**AVIS RELATIF À LA PROTECTION
CONTRE LES EVENTUELS EFFETS NOCIFS ET NUISANCES
PROVOQUÉS PAR LES RAYONNEMENTS NON IONISANTS
GÉNÉRÉS PAR DES ANTENNES ÉMETTRICES STATIONNAIRES**

Commune : BERNISSART - Exploitant : PROXIMUS

Référence exploitant : 69BLT_00

Rapport n° 3926 / 2025

Figure 1 : Vue en plan des lieux de séjour et des points de contrôle

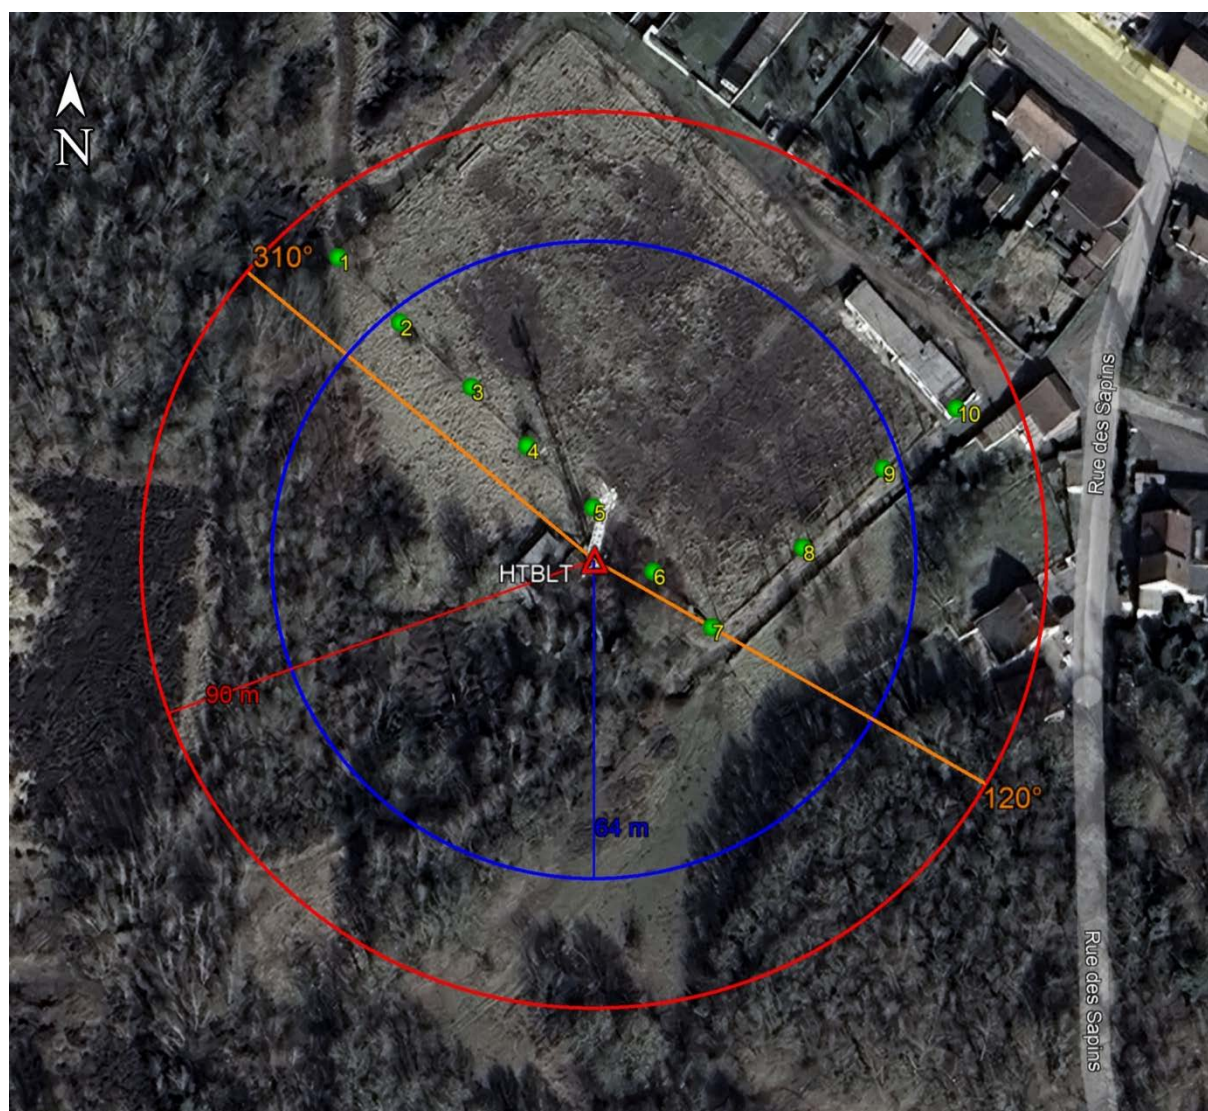
- le numéro du point de contrôle repris sur un des plans de la figure 1;
- le numéro du LS dans lequel se trouve le point de contrôle de la 1^{ère} colonne ;
- l'atténuation d'obstacle prise en compte pour le calcul de l'indice d'exposition dans le LS ;
- le résultat du calcul de l'indice d'exposition.

N° point de contrôle	LS	Atténuation (dB)	Indice d'exposition relatif à la limite par installation IE_i
1	LS1	0,0	0,374
2	LS1	0,0	0,114
3	LS1	0,0	0,113
6	LS1	0,0	0,110
8	LS1	0,0	0,073
4	LS1	0,0	0,067
7	LS1	0,0	0,060
10	LS10	3,0	0,059
1	LS1	0,0	0,042
5	LS1	0,0	0,019

En ce qui concerne les antennes de l'installation mentionnées dans le tableau 1, la distance maximale à laquelle la limite pourrait être atteinte, à l'extérieur, est égale à 89,2 m. S'il n'y a pas de LS à une distance inférieure, les antennes respectent forcément la limite d'immission.

Dans le cas des LS situés à l'intérieur des bâtiments, une atténuation d'obstacle est prise en compte et il en résulte que la distance maximale à laquelle la limite pourrait être atteinte se réduit à 63,8 m.

Figure 2 : Vue en plan des installations d’antennes dans un rayon de 300 mètres autour de l’installation faisant l’objet de la demande d’avis

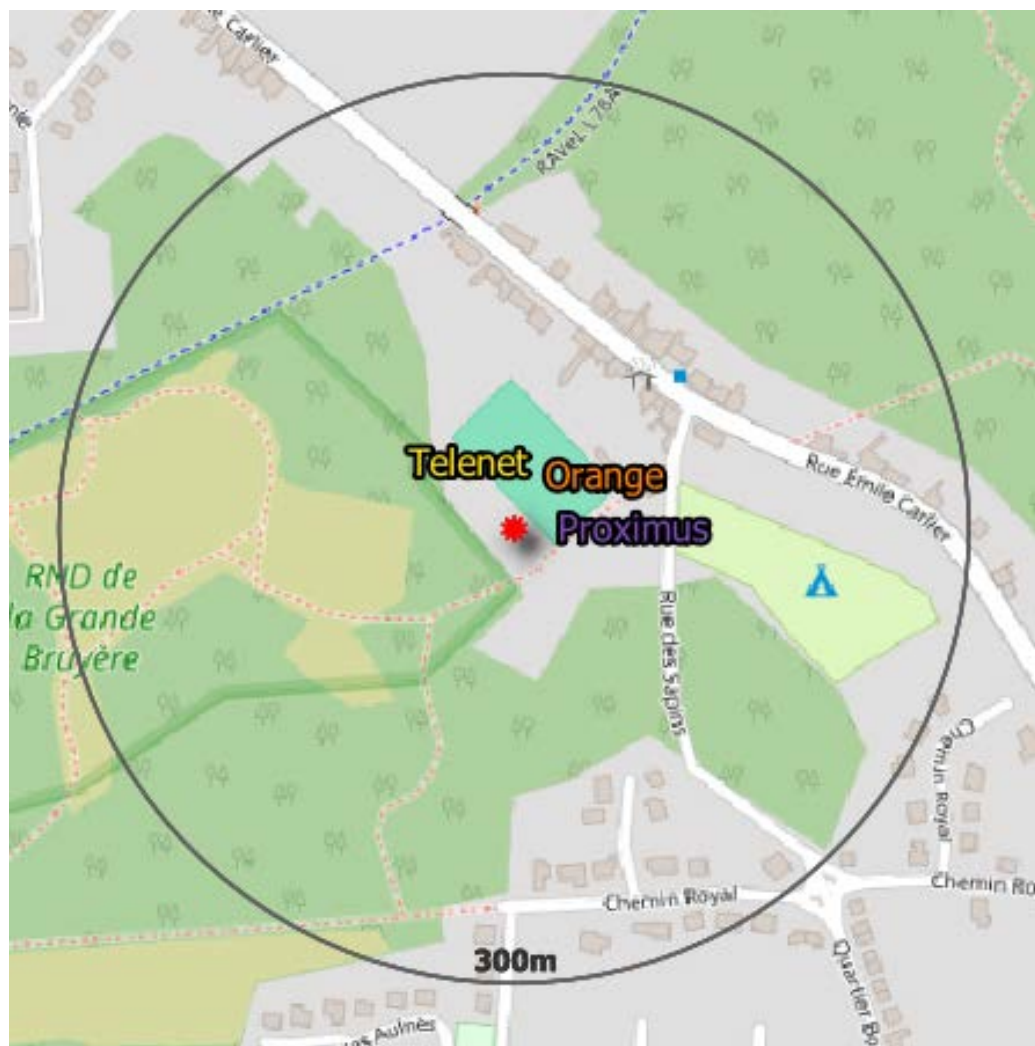
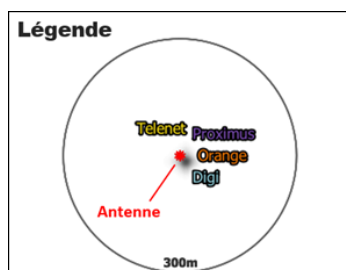
- a) il y a au plus 4 installations d’antennes émettrices stationnaires présentes dans la zone d’évaluation de 300 mètres de rayon représentée dans la figure 2, y inclus l’installation référencée dans le paragraphe 2 : la limite cumulative définie à l’article 4, §2 du décret est nécessairement respectée dans les lieux de séjour à l’intérieur de la zone d’évaluation de 300 mètres de rayon ;

- b) il y a exactement 5 installations d'antennes émettrices stationnaires présentes dans la zone d'évaluation de 300 mètres de rayon représentée dans la figure 2, y inclus l'installation référencée dans le paragraphe 2 et il existe, pour 3 ou 4 de ces installations, un avis attestant le respect de la limite abrogée de 3 V/m : la limite cumulative définie à l'article 4, §2 du décret est nécessairement respectée dans les lieux de séjour à l'intérieur de la zone d'évaluation de 300 mètres de rayon ;

- c) dans tous les autres cas, il a été vérifié que la limite cumulative définie à l'article 4, §2 du décret n'est pas dépassée dans les lieux de séjour sur base du nombre d'installations localisées dans la zone d'évaluation de 300 mètres de rayon représentée dans la figure 2, de leur localisation ainsi que des données inscrites dans la figure 1 et au paragraphe 4 du présent avis et dans les avis attestant le respect de la limite par installation ou de la limite abrogée de 3 V/m relatifs aux autres installations reprises dans la figure 2.

Compte tenu des considérations ci-dessus, il apparaît que l'intensité du rayonnement électromagnétique généré, dans les lieux de séjour situés dans un rayon de 300 mètres autour de l'installation référencée dans le paragraphe 2, par l'ensemble des antennes émettrices stationnaires de l'ensemble des exploitants du même site d'antennes émettrices stationnaires respecte la limite fixée à l'article 4, § 2 du décret.
